改善箇所説明図

ターボチャージャ

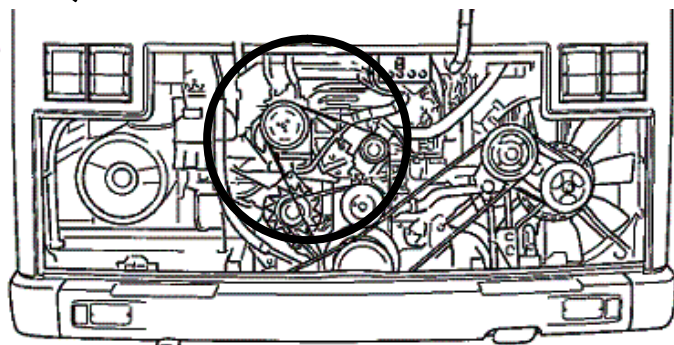
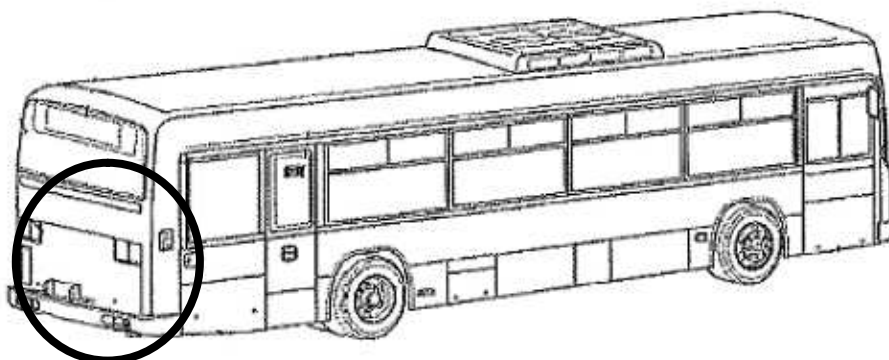
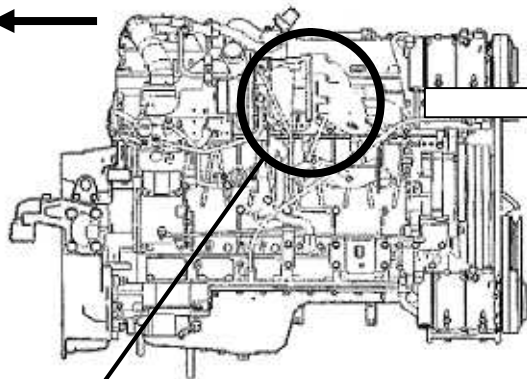
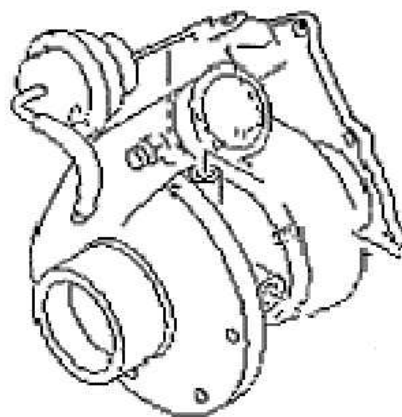
路線バスにおいて、ターボチャージャ回転の変動に対して、ターボコンプレッサ翼車の強度が不足しているため、発進時にエンジンを高回転域まで使った操作を繰り返すと、コンプレッサ翼車が破損することがある。そのため、そのまま使用を続けると、白煙の発生及び出力不足になり、運行出来なくなるおそれがある。

改善の内容：全車両、ターボチャージャを対策品と交換する。

識別：エンジンルーム左側の点検扉内のボディ側面部に、白色ペイントを塗布する。
